# 人倫林道 18K~21K 林道修復及邊坡處理工程

## 林業及自然保育署公共工程生態友善機制檢核表

### E01 生態評估人員/民眾參與意見紀錄表

牛樟母樹林(113.01.22)

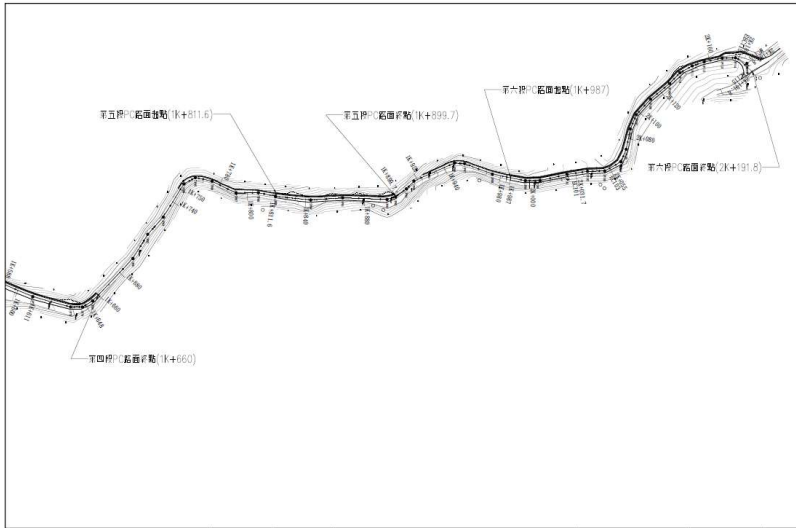
1. 本次人倫林道改善路段，沿線為人造林區及針闊葉混合林，人造林區多為紅檜、牛樟、柳杉、巒大杉及臺灣杉等，皆為特稀有植物，且林道內野生動物活動頻繁，相關修復工程應避免擾動林道上、下邊坡植被及既有生長喬木，建議於工程圖說上備註「路面修繕限於既有林道寬度並迴避兩側植生禁止伐除及覆蓋」。	增加註明「牛樟母樹林區域於施工前應拉設警示袋保護，避免工程誤傷」於生態友善措施詳圖。

2. 苗圃種植之牛樟母樹部份緊臨林道，設置矮牆、L型溝等結構等應審慎考量，應盡量減量設計，或針對嚴重沖蝕或積水嚴重處設置，避免全段設計導致開挖過程傷害其樹木根系，進而使得樹木死亡。	取消大部分矮牆、L型溝，僅於彎道內側施作約 12m，調整改以拌合碎石及現地土方路面改良及埋設透水管增加透水性，減少開挖深度及範圍。
